Ad 2: Værftsvej - kanalisering

Bilag 3 A
Skitse 30/6, REV 3/7-19
SAG: 1912 P68 - 1:500

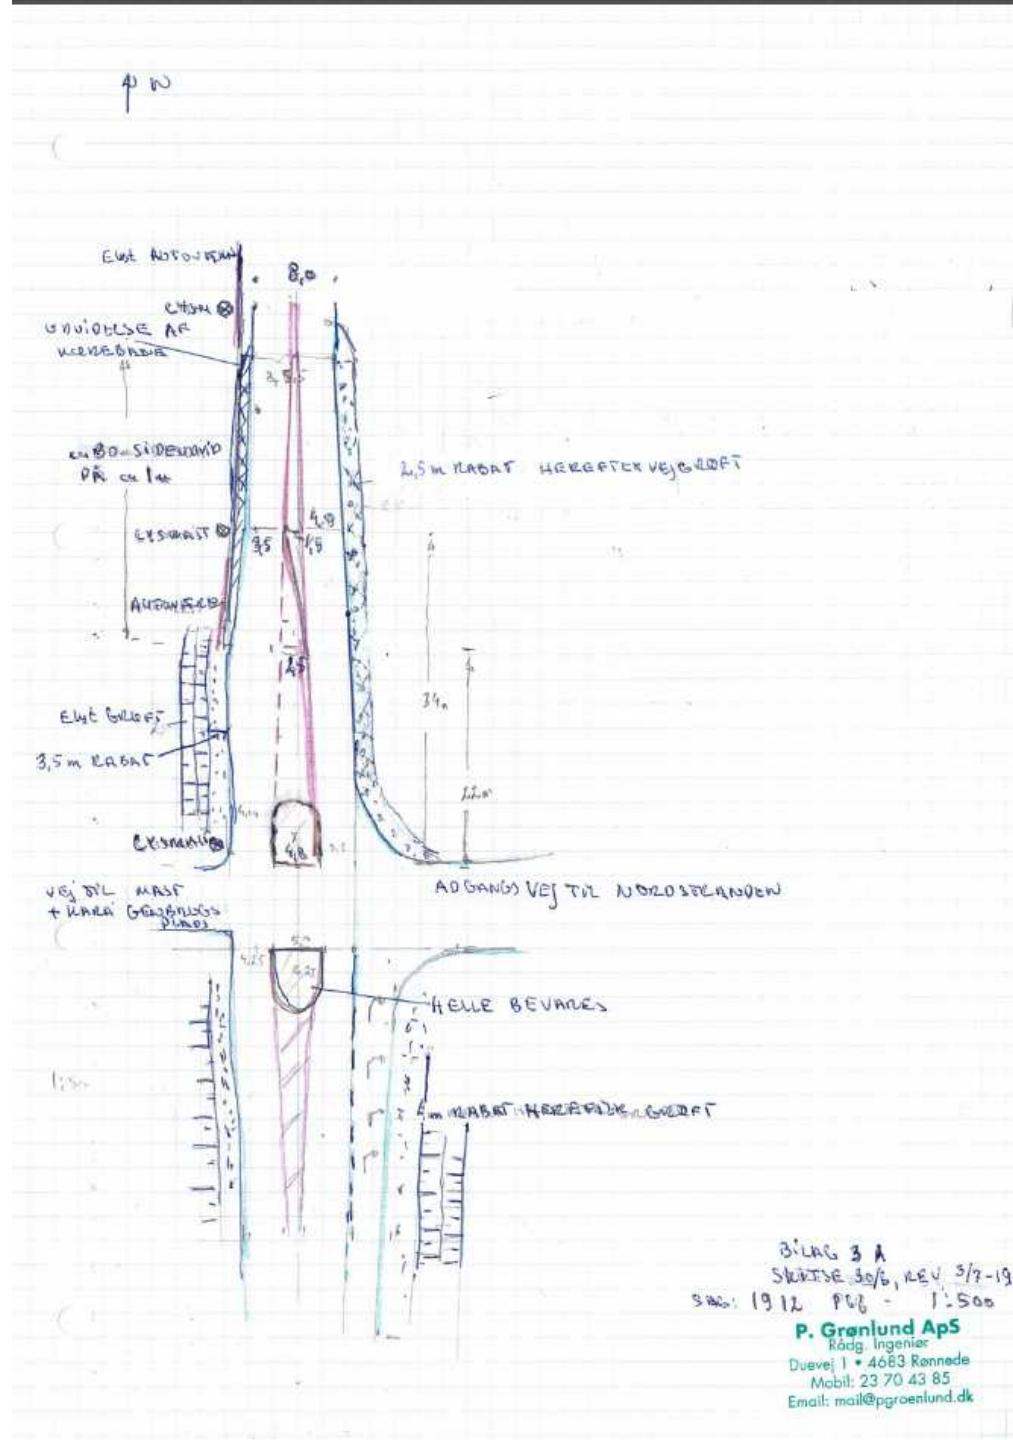
- Adgangsvej til Karas genbrugsplads nedlægges så krydset ikke er fire benet
- Svingningsbanen for sydgående trafik mindst er 60 meter og ikke under 52 meter af hensyn til deceleration ved 60 km/t. =35 meter + 25 meter til 4 biler der svinger.
- Lyssignal.
